Unser Zeichen: **IV/Wi 43.2 GB WP Hohe Wurzel**

**Genehmigungsverfahren nach § 4 Abs. 1 des Bundes-Immissionsschutzgesetzes (BImSchG)
für zehn Anlagen nach Nummer 1.6.2 des Anhangs 1 zur Verordnung über genehmigungs-
bedürftige Anlagen (4. BImSchV),**

**Vorhaben: Errichtung und Betrieb von 10 Windenergieanlagen (WEA) vom
Typ Enercon E-115 mit einer Leistung von je 3,0 MW**

Ablehnungsbescheid

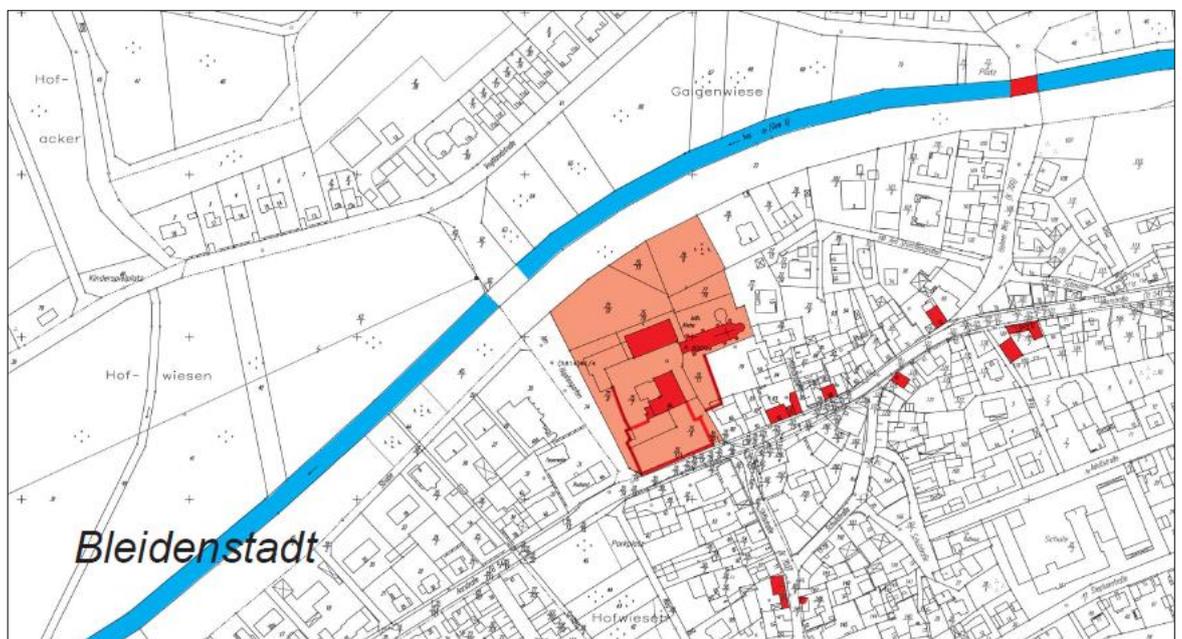
Gerade auch wegen der Anzahl der beeinträchtigenden Anlagen (WEAn 5-10 = 6 Anlagen mit jeweils 3 Rotoren = 18 bewegte Anlagenteile im Bildhintergrund) und deren Beleuchtung werden diese als Fremdkörper und aufgrund der optisch wahrgenommenen Nähe (unmittelbar über ... oder neben ...) unvereinbar mit den historischen Werten, welche das Denkmal verkörpert, wahrgenommen.

Bedenken können einzig bei den WEA 1 - 4 zurück gestellt werden, da hier die Rotormittelpunkte - die Richtigkeit der Visualisierung unterstellt - unterhalb des leicht ansteigenden Waldhorizontes liegen.

Verschiebung V 14-1 in den östlichen Kreuzungsbereich

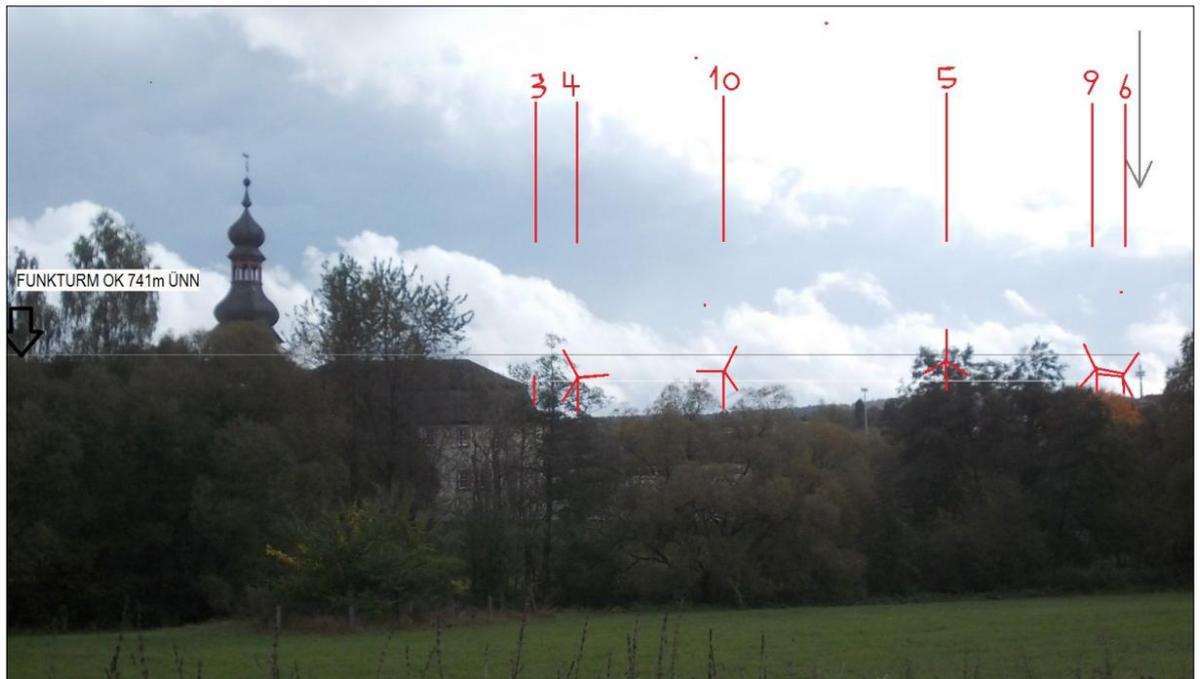
Allein eine leichte Standortänderung von Visualisierung V 14 - 1 in den östlichen Kreuzungsbereich hinein (siehe folgendes Foto) würde die Anlagen an anderer Stelle hinter der geschützten Denkmalsilhouette zeigen. Die WEAn wurden von der Unteren Denkmalschutzbehörde des Rheingau-Taunus-Kreises mit Hilfe einer topographischen Karte und der sichtbaren Funkturmhöhen (OK Funkturm = 741m ü. NN) provisorisch in Fotos des o. g. Ortstermins montiert. Unmittelbar neben den Turmkanten des Kirchturms bis in die untere Dachfläche hinein würde die WEA 5 mit sichtbaren Rotorblättern in die Kirchturmkante optisch „hineinschlagen“. Im rechten Bildbereich würden die oben beschriebenen Dächer durch die WEAn 9, 6, 7 (Mansarddach Zehntscheune) im Bereich links des Turmes (Kirchdach) durch die WEA 5 und 10 „überflügelt“. Allein durch die WEAn 4 und 8, welche vermutlich mit mind. halbem Rotordurchmesser zu sehen wären, wäre die denkmalgeschützte Dachlandschaft „in die Zange“ genommen, bzw. würde eine maßstabsverzerrende Kulissenwirkung entstehen.

gen und damit eine erhebliche Beeinträchtigung darstellen würden. Auch WEA 10 rechts des Mansarddaches würde noch die Maßstäblichkeit der Klosteranlage in großem Maße verändern, da sie von der rechten Gebäudekante der Zehntscheune etwa genauso weit weg steht wie der Kirchturm und damit in Konkurrenz zu diesem tritt, bzw. die Maßstäblichkeit der denkmalgeschützten Anlage erheblich verändern würde. Die Beeinträchtigungen durch die Anlagen WEAn 5, 9 und 6 wären aus diesem Blickwinkel durch die größere Entfernung zur Gebäudekante Zehntscheune (= etwa Achse WEA 3) keine erhebliche Beeinträchtigung und könnten hingenommen werden.

Verschiebung nach Westen, Höhe Vogtlandstraße 11d, Blickrichtung Süden

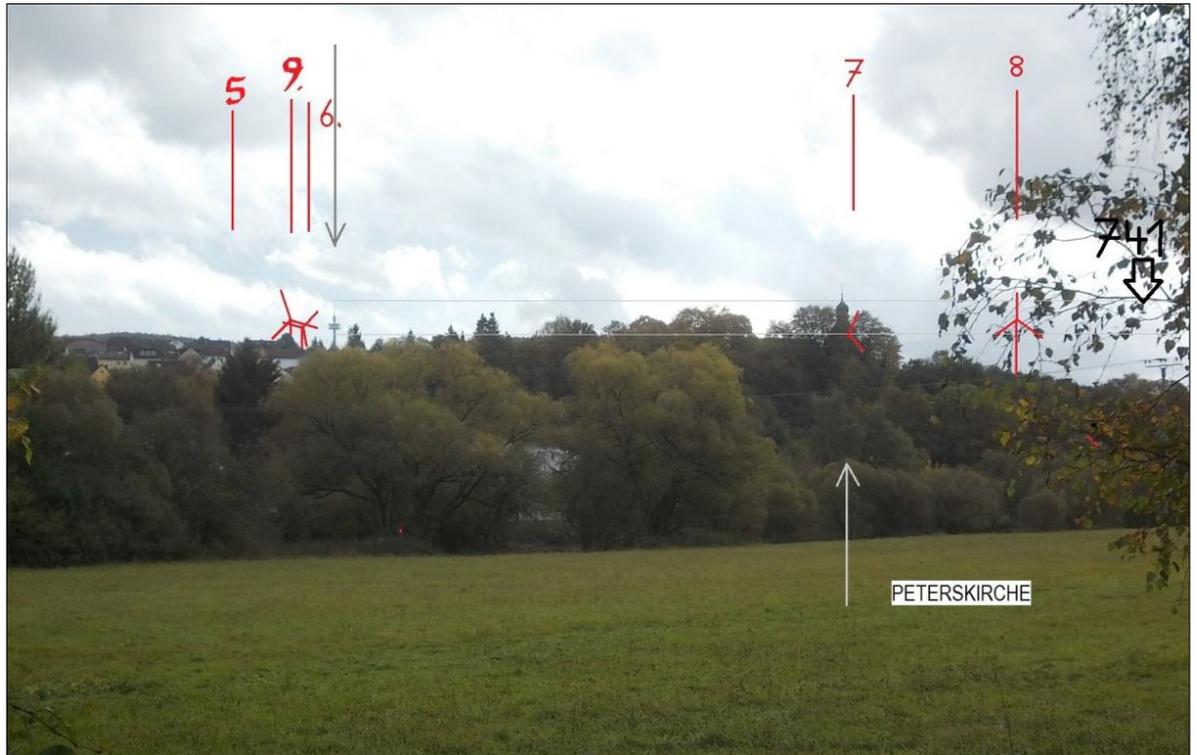
Eine Standortverschiebung weiter entlang der Vogtlandstraße/des Ferrutiusgrenzweges/des Aartalhöhenweges/der Burgenwege nach Westen (siehe folgendes Foto Höhe Vogtlandstraße Spielplatz, bzw. Bauernhof) würde die WEAn 7 und 8 unmittelbar rechts des barocken Turmdaches eines weiteren aus städtebaulichen Gründen geschützten Kulturdenkmales, der Peterskirche (Einzelkulturdenkmal, „g, k, s“, Topo Untertaunus, S. 526) zeigen. Hierbei schlagen die Rotorblätter der WEA 7 mit ihrer Drehbewegung optisch unmittelbar in die barocke Turmsilhouette. Die Drehbewegung der Rotorblätter der WEA 8 lässt aufgrund der geringen Entfernung jegliche Achtung vor dem Denkmal vermissen und stört mit der Drehbewegung die Wahrnehmung der prägenden Turmsilhouette. Die Bedenken gegen Beeinträchtigungen der WEAn 6,9 und 5 können in dieser Situation zurückgestellt werden, da diese links neben dem Funkturm und damit in großem Abstand zum Denkmal zu sehen wären. Das Foto zeigt die Kirchsilhouette mit belaubter Vegetation. Die Erkennbarkeit wird im Herbst, Winter und Frühjahr oder nach Rückschnitt erheblich besser zu sehen sein.
